Mission régionale d'autorité environnementale  
**Grand Est**

**Avis délibéré sur le projet de création d'une chaufferie Bois Énergie  
à Diesen (57)  
porté par la société EP France Développement**

n°MRAe 2022APGE78

Nom du pétitionnaire	EP France Développement
Commune	Diesen
Département	Moselle (57)
Objet de la demande	Projet de création d'une chaufferie bois énergie
Date de saisine de l'Autorité Environnementale	23/05/2022

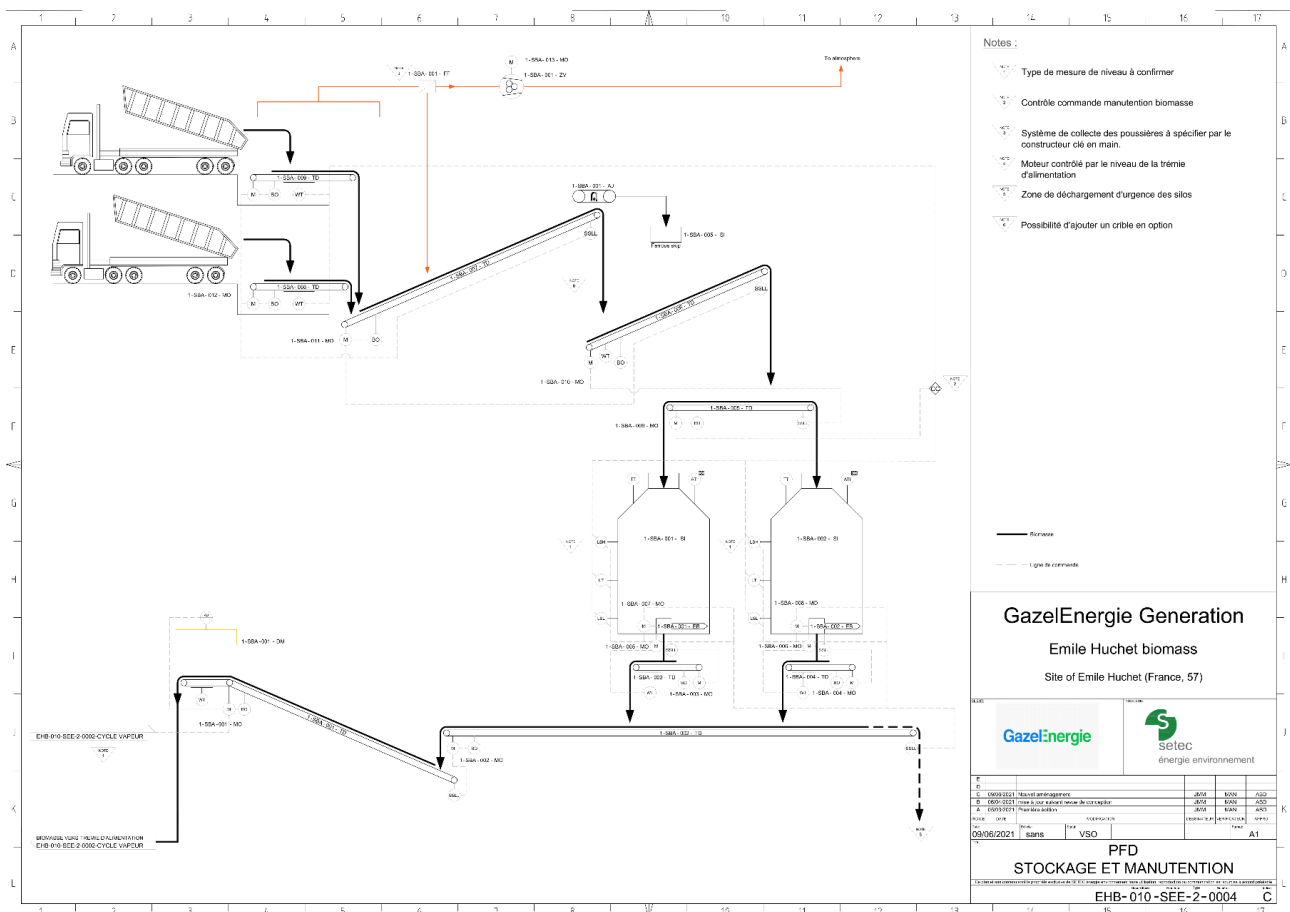
Le dossier présente des variations sur les quantités de types de bois utilisé comme combustible, celles-ci étant estimées, pour le bois B (CSR), de 31 à 34 000 tonnes en cas de mix d'approvisionnement et même 37 000 tonnes/an en cas de recours exclusif à ce type de bois et, pour le bois A (« propre »), de 8 200 à 8 490 tonnes/an tout en indiquant également que la consommation annuelle maximale de bois sera de 43 000 tonnes.

***L'Ae recommande au pétitionnaire de clarifier son dossier sur les quantités maximales utilisées de chaque type de bois.***

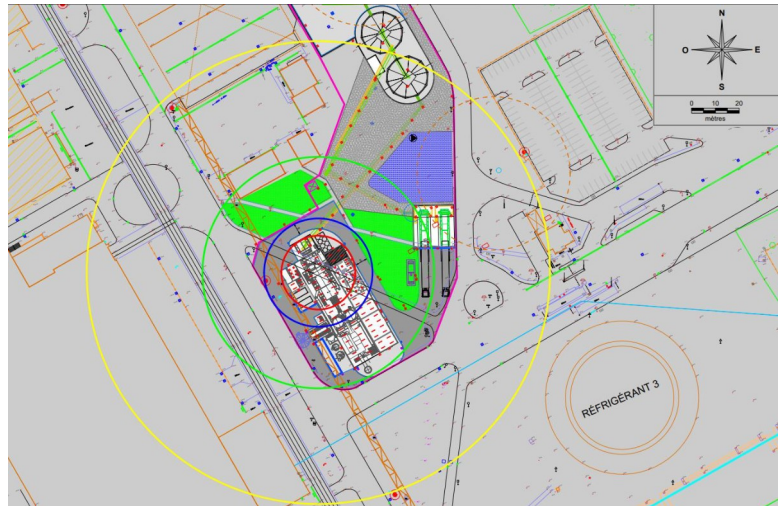
**L'Ae recommande au pétitionnaire de :**

- **préciser les caractéristiques du panache thermique de ce phénomène dangereux ;**
- **compléter sa description de l'état initial en cas d'installations ou équipements en hauteur et pouvant être affectés par ce panache.**

Le pétitionnaire a également présenté les effets dominos de sa chaudière vers d'autres installations et réciproquement. Aucun phénomène survenant sur la chaudière ne peut, selon le dossier, affecter au-delà du
